Anlage 4:

**Bebauungsplan Nr. 250 – Kirchstraße/ Baueracker–
Stadtbezirk Sodingen**

Stellungnahmen und Abwägungsvorschlag

Anlage 7

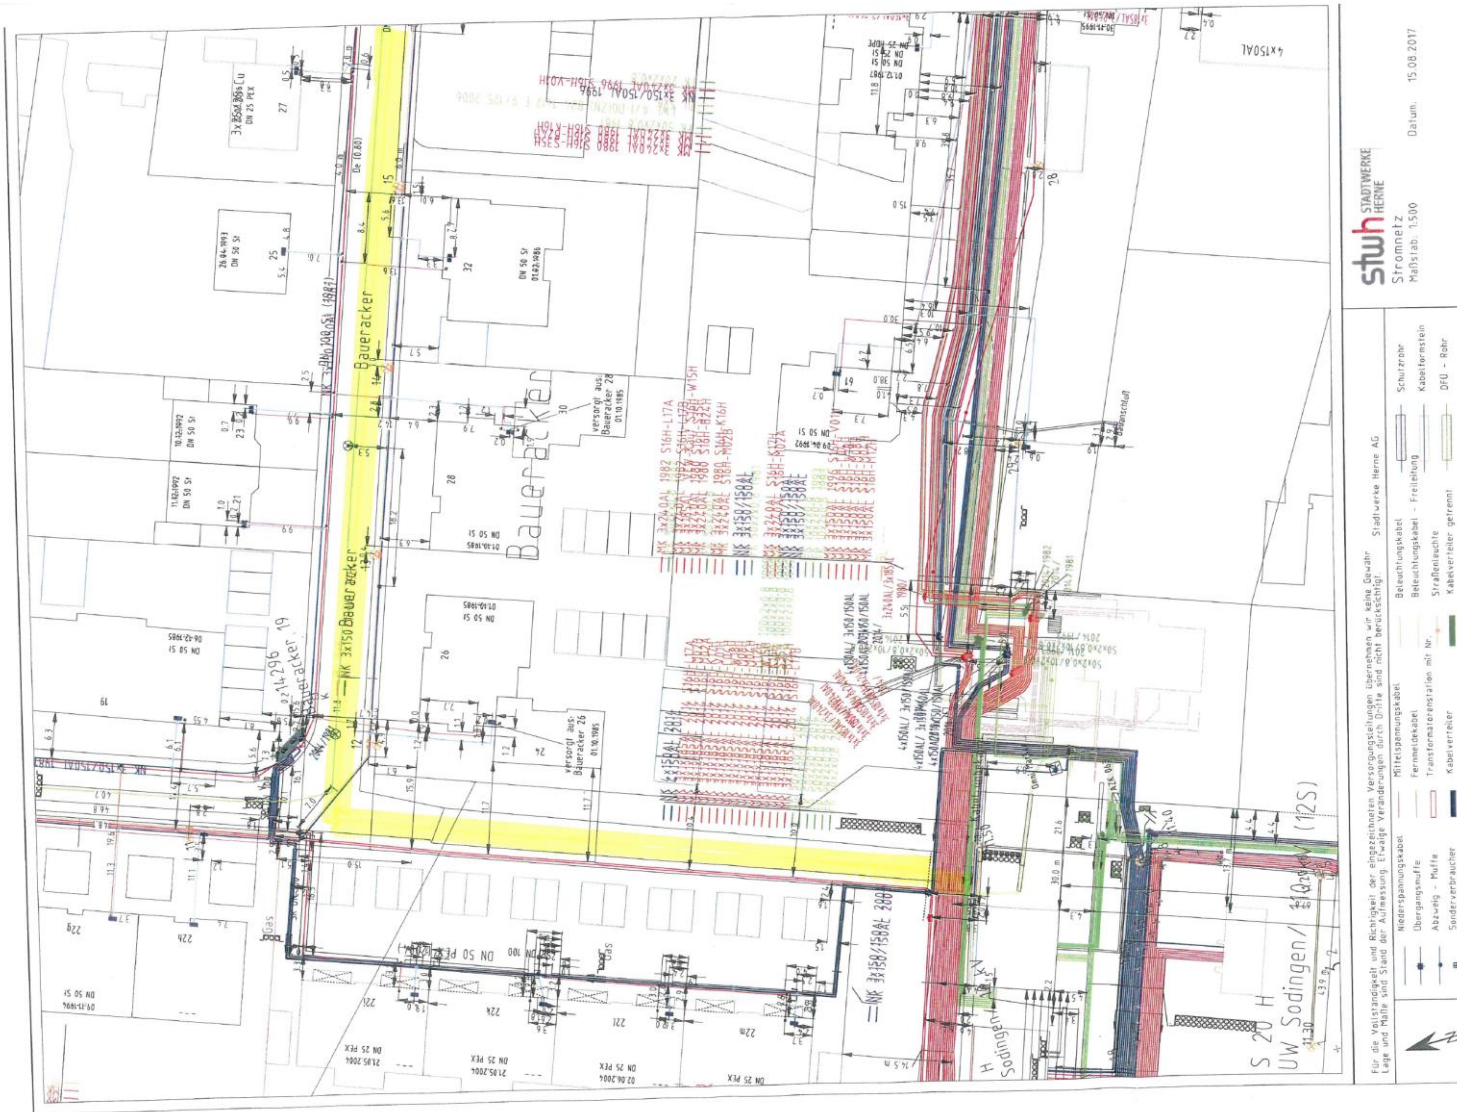
Zu dieser Stellungnahme gehört auch die sich im Anhang befindliche Planzeichnung (Anlage 7).

Bezugnehmend auf Ihr Schreiben vom 03.07.17 teilen wir Ihnen mit, dass wir keine Einwände gegen o. g. Bebauungsplan haben. Aufgrund der Maßnahme muss die Kabeltrasse vom Umspannwerk Sodingen umverlegt werden. Die Trassenführung ist im beiliegenden Bestandsplan in Gelb dargestellt.

Die zukünftige Kabeltrasse Sodingen befindet sich innerhalb der öffentlichen Verkehrsflächen im Bebauungsplan. Diese bieten grundsätzlich die Möglichkeit einer Verlegung der Trasse unterhalb der Straßenflächen an. Die bauliche Ausgestaltung der öffentlichen Verkehrsflächen hinsichtlich der Kabeltrasse kann mangels Festsetzungsmöglichkeiten nicht im Bebauungsplan geregelt werden.

Anlage 8

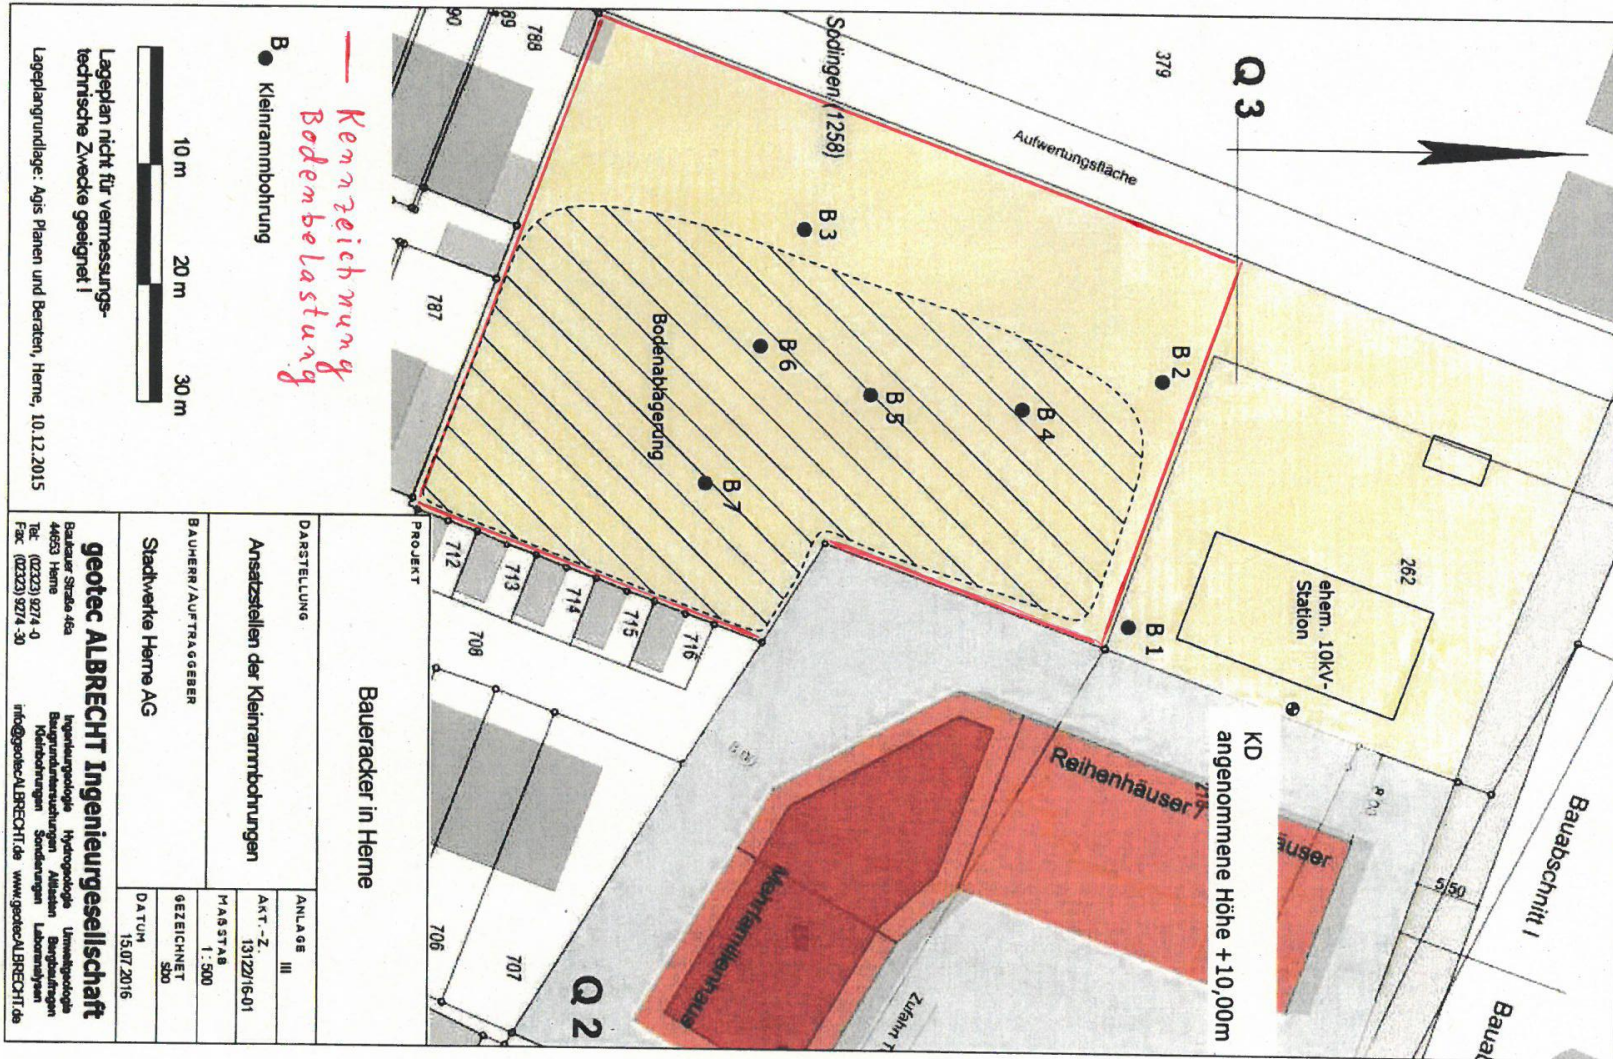
Zu diesem Schreiben gehört auch die sich im Anhang befindliche Planzeichnung (Anlage 8).

Für den Bereich des Bebauungsplangebietes liegt im Altlastenkataster der Stadt Herne für einen Teilbereich eine Eintragung vor. Es handelt sich hierbei um eine mehrere Meter mächtige Anschüttung aus Bergematerial, Bauschutt und Aschen und Schlacken. Aufgrund der vorgefunden Belastungen sind hier weitere Maßnahmen erforderlich.

Bezüglich des Umgangs mit den Bodenbelastungen ist dieser Bereich zu kennzeichnen und folgender Textteil in den Bebauungsplan aufzunehmen:
